東海第二発電所

ブローアウトパネル閉止装置の不具合の対応について

平成30年6月29日

日本原子力発電株式会社

確認された不具合(チェーン破損)の状況(2/2)

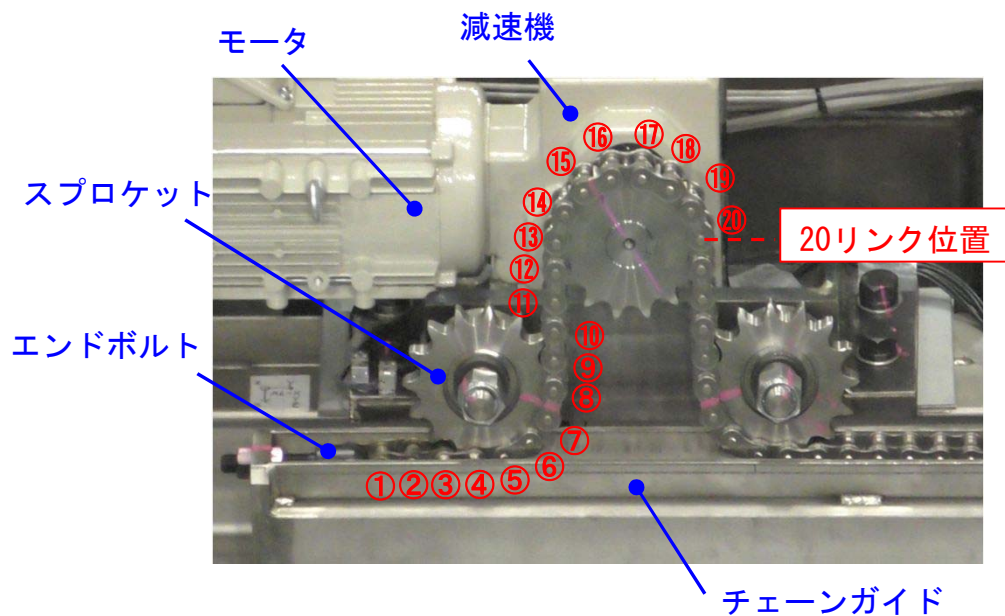
チェーンの伸び箇所とギア等との位置関係を明確にすること。

寸法測定の結果から、エンドボルト側から17リンク目までが伸びが大きいことが分かった。

確認された不具合(チェーン破損)の原因と対策について(1/2)

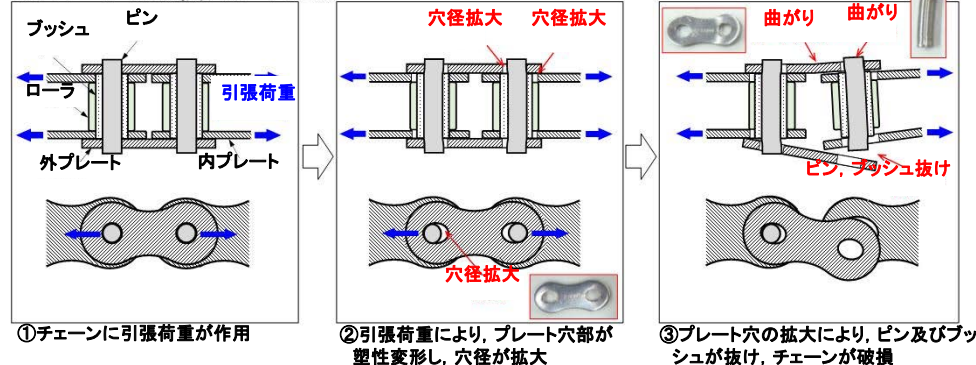
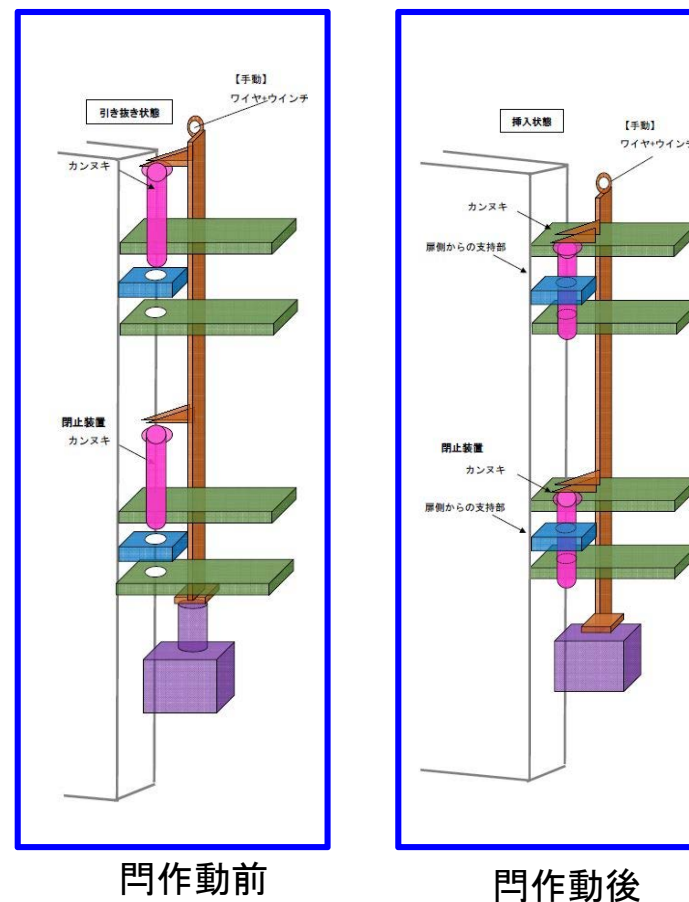
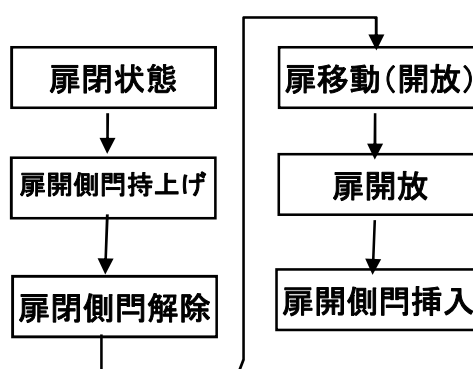
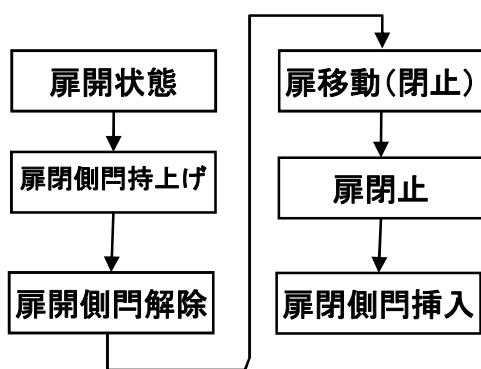
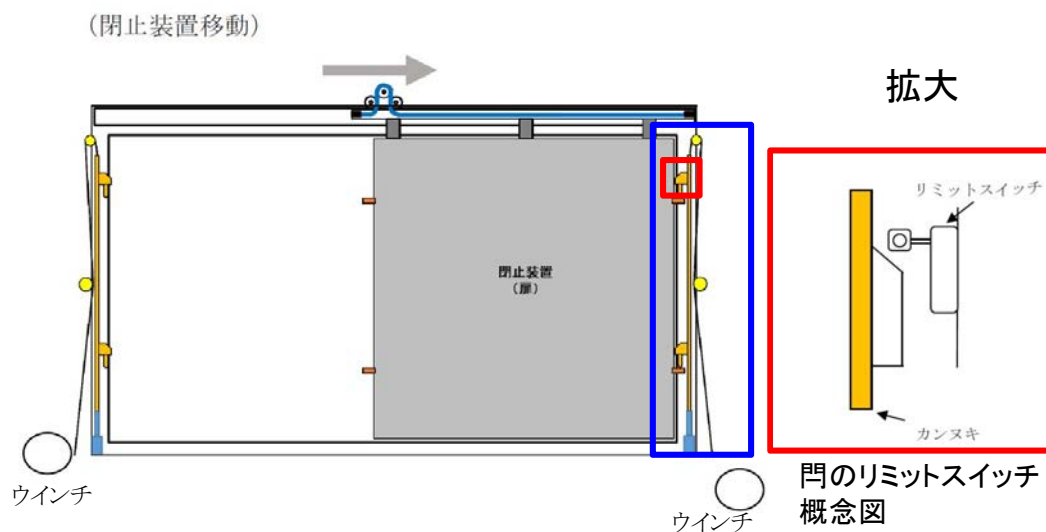
チェーンの変形量に対する許容値を明確にすること。

チェーンが0.5リンク(12.5mm)伸びた場合、チェーンと歯車が噛み合わなくなるためチェーンが外れる可能性がある。そのため、チェーンの変形量の許容値は、12.5mmと考える。なお、実際には12.5mm変形することはなく、変形前に破損するものと思われる。
